ЖАЛОБА

на противоправные действия Заказчика при проведении электронного аукциона
(№изв. 0874200000618000218 от 10.09.2018г. с изменениями от 11.09.2018 г.)

Предмет контракта: Реконструкция центрального теплового пункта - 45 с установкой блочно-модульной котельной по ул. Шевченко, 5-б от котельной в бухте Камышовой по ул. Рыбаков, 1.

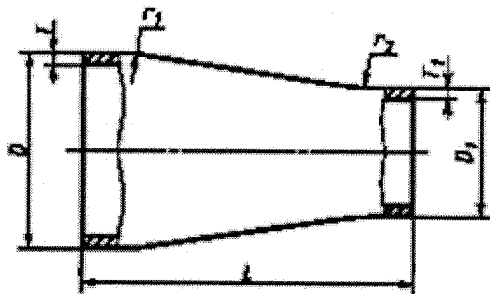
2) Установлены требования в п.83 Приложения №1 к Техническому заданию:

«Гвозди строительные с плоской головкой по ГОСТ 4028-63. Диаметр стержня: до 1,6 мм. Длина гвоздя: до 32 мм».

Согласно требованиям инструкции по заполнению заявки, содержащейся в п.22 Документации об аукционе, предлог «до» включает крайние значения. Однако, согласно требованиям ГОСТ 4028-63 таб.1 гвозди с плоской головкой при указанном диаметре стрежня не могут иметь длину 32 мм.

Следовательно, установив требование к крайнему максимальному значению по диаметру стержня - до 1,6 мм и крайней максимальной длине - до 32 мм, Заказчик нарушил правило характера описания закупки, а именно, ч.2 ст.33 Федерального закона 44-ФЗ, согласно которой Документация о закупке в соответствии с требованиями, указанными в ч.1 ст.33, должна содержать показатели, позволяющие определить соответствие закупаемых товаров, работ, услуг установленным заказчиком требованиям. **При этом, указываются максимальные и (или) минимальные значения таких показателей, а также значения показателей, которые не могут изменяться.** В данном случае установленные Заказчиком минимальные и (или) максимальные значения не соответствуют максимальным значениям, установленным Государственным стандартом.

Рисунок 1

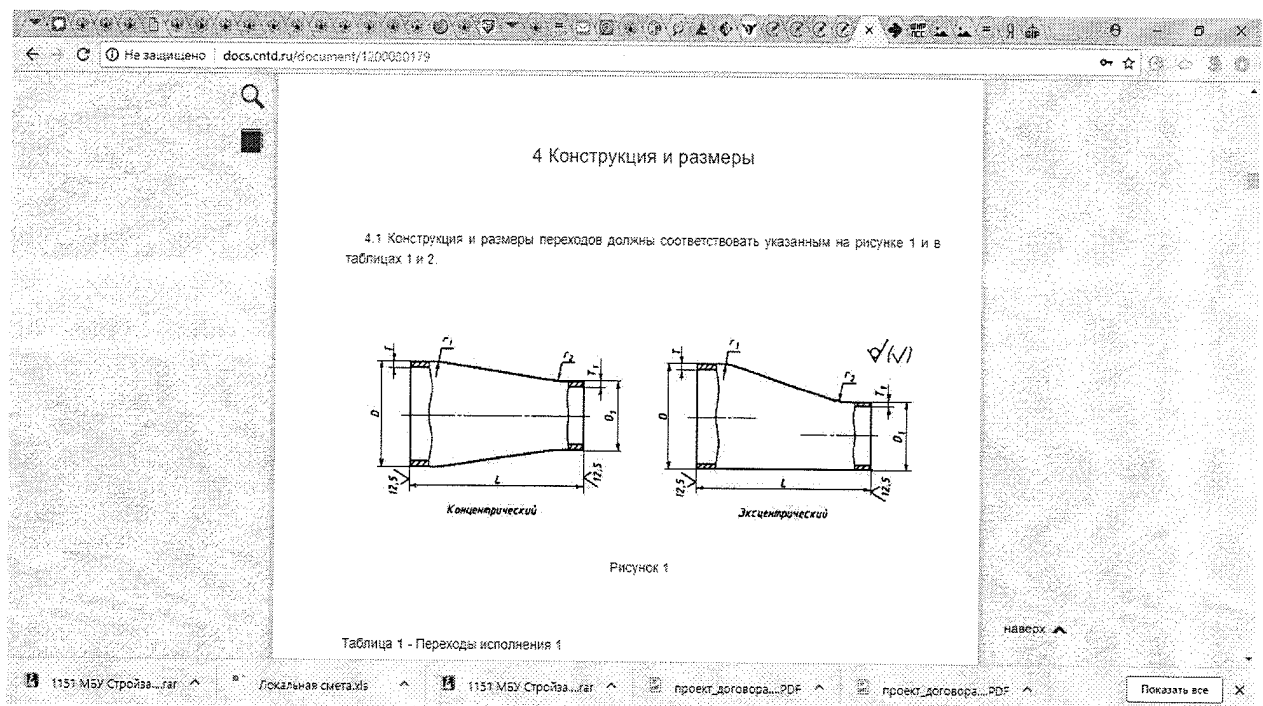
3) В п.119 Заказчиком установлены следующие требования:
Переход концентрический. Должен соответствовать ГОСТ 17378-2001.
Конструкция и размеры должны соответствовать рисунку:

D : 108 мм;
 D_1 : 57 мм;
 T : до 6,0 мм;
 L : 80 мм;
 T_1 : от 3,0 мм.

Согласно требованиям ГОСТ 17378-2001, описанные требования для концентрических переходов соответствуют таблице 1, а именно: переходы исполнения 1

Заказчиком установлен показатель D : 108мм.

Изучив таблицу 1 и размеры концентрических переходов, мы пришли к выводу, что такой показатель, как неизменное значение D 108мм, здесь отсутствует.

Однако, указанный показатель присутствует в таблице 2, которая устанавливает размеры для эксцентрических переходов, а именно:

Из этого следует, что Заказчик установил противоречивые требования к данному материалу: значения для показателя противоречит требованиям ГОСТ 17378-2001, что свидетельствует о нарушении правила характера описания закупки, содержащегося в ч.2 ст.33 Федерального закона 44-ФЗ, согласно которой Документация о закупке в соответствии с требованиями, указанными в ч.1 ст.33, должна содержать показатели, позволяющие определить соответствие закупаемых товара, работы, услуги установленным заказчиком требованиям. При этом указываются максимальные и (или) минимальные значения таких показателей, а также значения показателей, которые не могут изменяться.
